Zodpovedný projektant stavby:	Ing. Ondrej Podolec		 Trnavská cesta 27, 831 04 Bratislava
Zodpovedný projektant časti:	Ing. Ondrej Podolec		
Kontroloval:	Ing. Jozef Nižňan		
Miesto stavby:	Petržalka	Okres:	Bratislava
Investor - stavebník:	Hlavné mesto SR Bratislava Primaciálne námestie 1 814 99 Bratislava		
Riaditeľ:	Ing. Slavomír Podmanický		
Zákazkové číslo:	1515		
Dátum:	01/2020		
Stupeň - účel:	DRS		
Počet A4			
Mierka	-		
Časť:	Súprava:		
Stavba: Nosný systém MHD prevádzkový úsek Janíkov dvor - Šafárikovo námestie v Bratislave, 2. časť Bosákova ulica - Janíkov dvor Názov časti: Sprievodná správa			B.2

Názov stavby: Električková trať v Petržalke
Charakter stavby: Líniová stavba dopravnej infraštruktúry vo verejnom záujme
Druh stavby: Stavba električkovej trate a súvisiacej dopravnej infraštruktúry
Kraj: Bratislavský
Katastrálne územie: Petržalka

3 Popis rozdielov v technickom riešení a obsahu stavby medzi DSZ 2018 a DSZ 2020

Obrázok 31 obratisko Janíkov dvor - porovnanie riešenia po ÚR s požadovanými zmenami

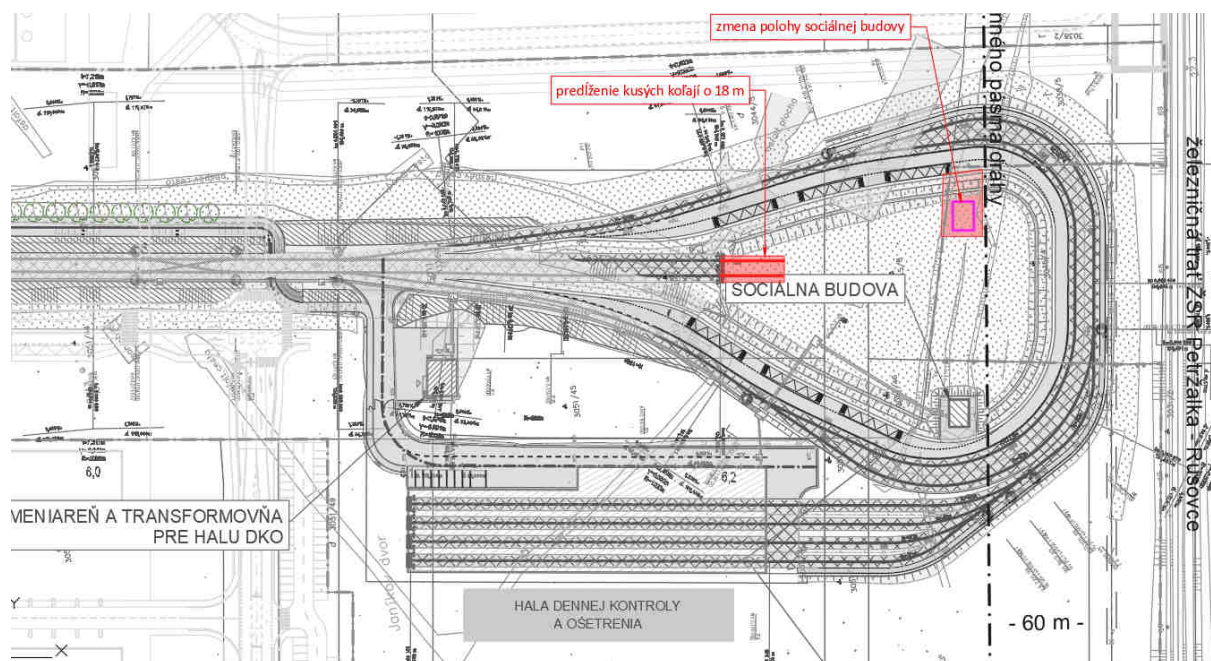
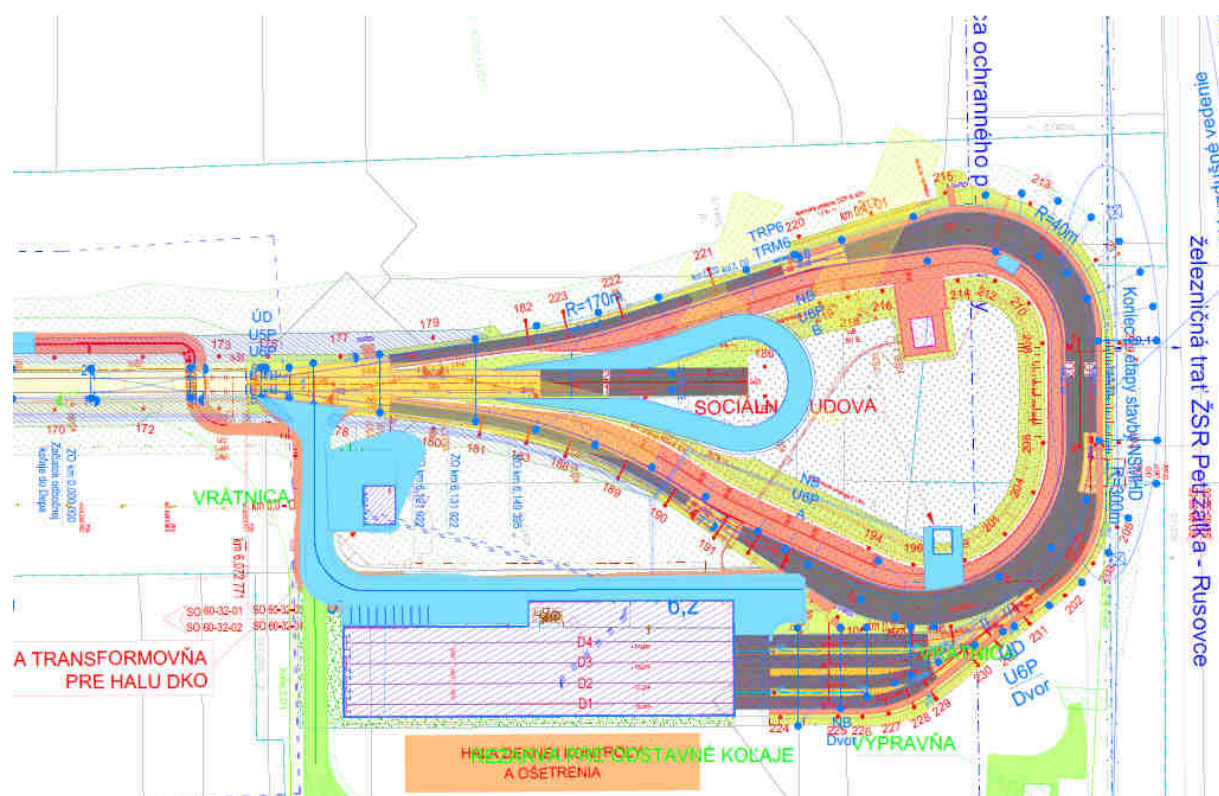
Zmeny sa dotýkajú hlavne cestnej komunikácie pre obracanie autobusov, kde v stavebnom zámere 2018 bolo navrhnuté len malé obratisko za kusmi koľajami električky, bez možnosti odstavenia autobusov. Na základe pripomienkovania PD v územnom konaní bolo toto malé obratisko zväčšené primknutím cestnej komunikácie pre BUS ku vnútornému okraju koľaje električkového obratiska s tým, že v komunikácii bol vytvorený aj samostatný odstavný BUS pruh.
